Lausuntopyyntö RT-ohjekortti-ehdotuksesta, joka käsittelee asetuksen 848/2017 (ympäristöministeriön asetus rakennusten paloturvallisuudesta) tuomia muutoksia

Finanssiala ry (FA) pitää keskeisiä määräysmuutoksia selventävän ohjeen julkaisemista hyvänä asiana.

Kaaviossa 3.1 lienee virhe.

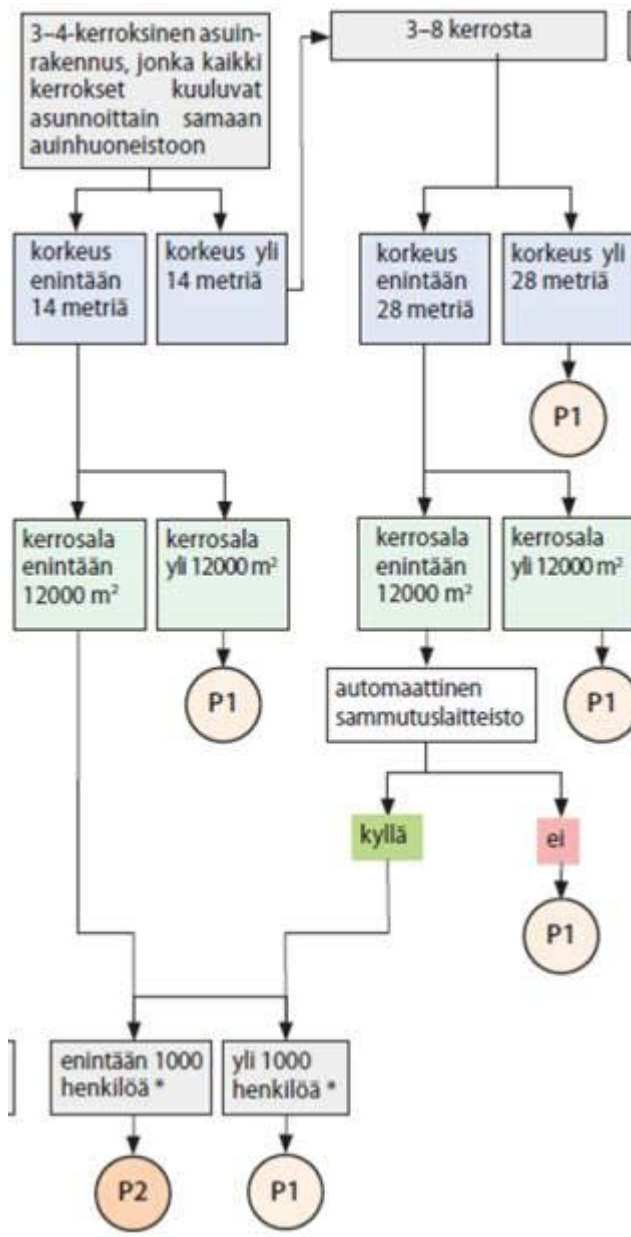
Jos paloluokan P2 asuin- tai työpaikkarakennuksessa on yli kaksi kerrosta, se on varustettava automaattisella sammutuslaitteistolla. Poikkeuksen muodostavat ainoastaan 3-4 -kerroksiset asuinrakennukset, jonka kaikki kerrokset kuuluvat asunnoittain samaan asuinhuoneistoon.

Jos paloluokan P2 asuinrakennuksessa on yli kaksi kerrosta, rakennuksen suurin sallittu henkilömäärä on 1 000. Tämän vuoksi kaavion osassa,

ei voi olla tähteä, joka luo virheellisesti käsityksen, että henkilömäärää voisi kasvattaa automaattisella sammutuslaitteistolla.

Sama virhe toistuu ohjeluonnoksen liitteessä 1.
